改善箇所説明図

図：左ハンドル車

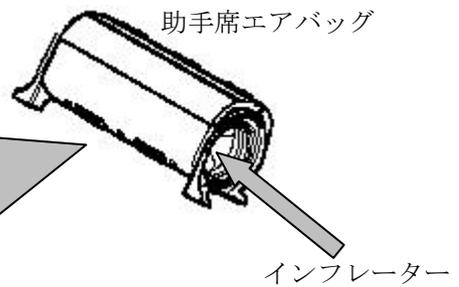
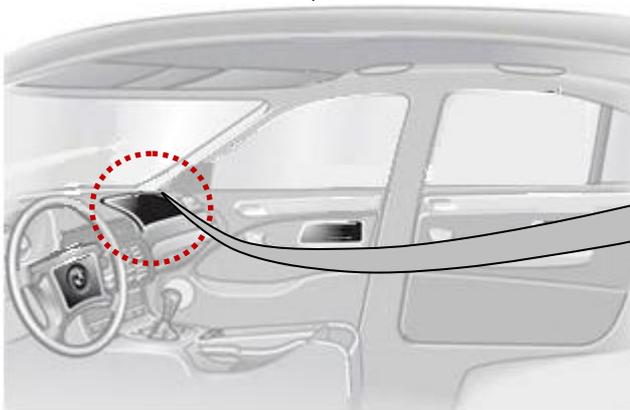
基準不適合箇所

助手席エアバッグ内のインフレーター

基準不適合の内容

助手席エアバッグのインフレーター（膨張装置）について、長期間にわたり、著しく高温多湿な環境下にさらされると、当該インフレーターに水分が進入する可能性があり、結果として、エアバッグ展開時にインフレーター内圧が異常上昇し、インフレーター容器が破損して飛び散り、乗員が負傷するおそれがある。

改善措置の内容

全車両、予防措置として当該エアバッグを良品に交換する。
